MZDiM.DI.7212.8.71.2020

Dotyczy: Budowy osiedla mieszkaniowego na działkach 65/1 i 65/2 oraz cz. działek 65/3 i 66 obr. 1037 w Jaworznie

Załącznik do pisma Nr. MZDiM.DI.42R.8.YI.2020

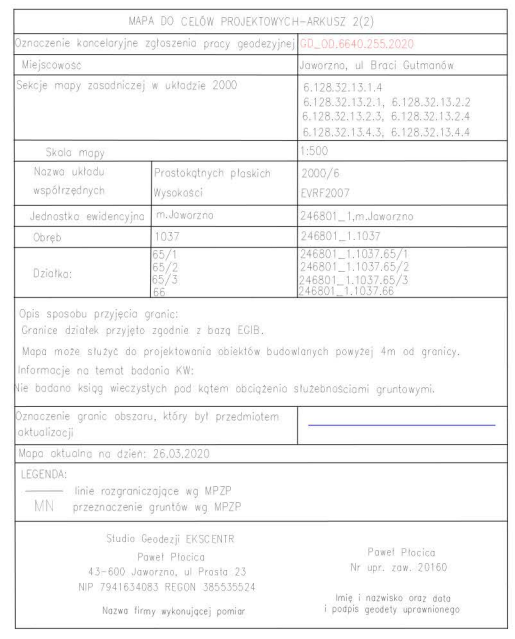
MZDiM eksploatuje we wskazanym rejonie sieć kanalizacji deszczowej Dn 800 (zaznaczoną na planie sytuacyjnym kolorem zielonym) i wyraża zgodę na odprowadzenie wód opadowych na powyższych warunkach. W opisie technicznym proszę ująć zapis dotyczący wykonania monitoringu włączenia od ostatniej studni do sieci kanalizacji deszczowej i w/w dokumentację należy dostarczyć do MZDiM
